**AVIS RELATIF À LA PROTECTION
CONTRE LES EVENTUELS EFFETS NOCIFS ET NUISANCES
PROVOQUÉS PAR LES RAYONNEMENTS NON IONISANTS
GÉNÉRÉS PAR DES ANTENNES ÉMETTRICES STATIONNAIRES**

Commune : CHARLEROI - Exploitant : ORANGE

Référence exploitant : 152C1_6 / 30287C1_4 / 40287C1_1/50287C1_1

Rapport n° 3804 / 2025

Figure 1 : Vue en plan des lieux de séjour et des points de contrôle

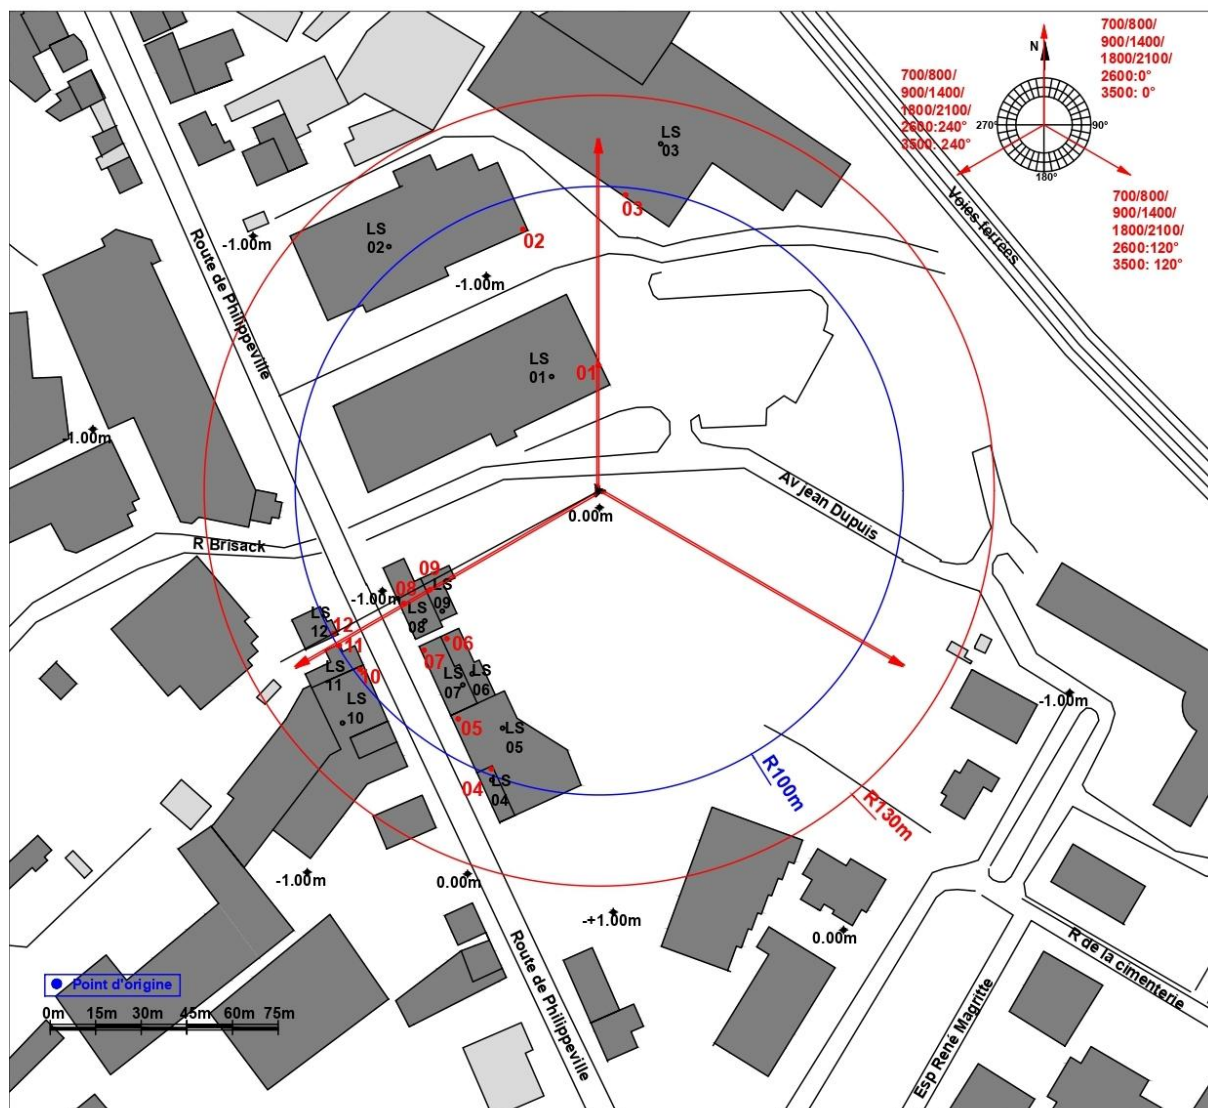
- le numéro du point de contrôle repris sur un des plans de la figure 1;
- le numéro du LS dans lequel se trouve le point de contrôle de la 1^{ère} colonne ;
- l'atténuation d'obstacle prise en compte pour le calcul de l'indice d'exposition dans le LS ;
- le résultat du calcul de l'indice d'exposition.

N° point de contrôle	LS	Atténuation (dB)	Indice d'exposition relatif à la limite par installation IE_i
11	LS11	3,0	0,386
12	LS12	3,0	0,386
10	LS10	3,0	0,358
3	LS03	3,0	0,272
7	LS07	3,0	0,256
8	LS08	3,0	0,243
2	LS02	3,0	0,199
4	LS04	3,0	0,179
5	LS05	3,0	0,176
6	LS06	3,0	0,045
9	LS09	3,0	0,045
1	LS01	3,0	0,042

En ce qui concerne les antennes de l'installation mentionnées dans le tableau 1, la distance maximale à laquelle la limite pourrait être atteinte, à l'extérieur, est égale à 94,2 m. S'il n'y a pas de LS à une distance inférieure, les antennes respectent forcément la limite d'immission.

Dans le cas des LS situés à l'intérieur des bâtiments, une atténuation d'obstacle est prise en compte et il en résulte que la distance maximale à laquelle la limite pourrait être atteinte se réduit à 67,1 m.
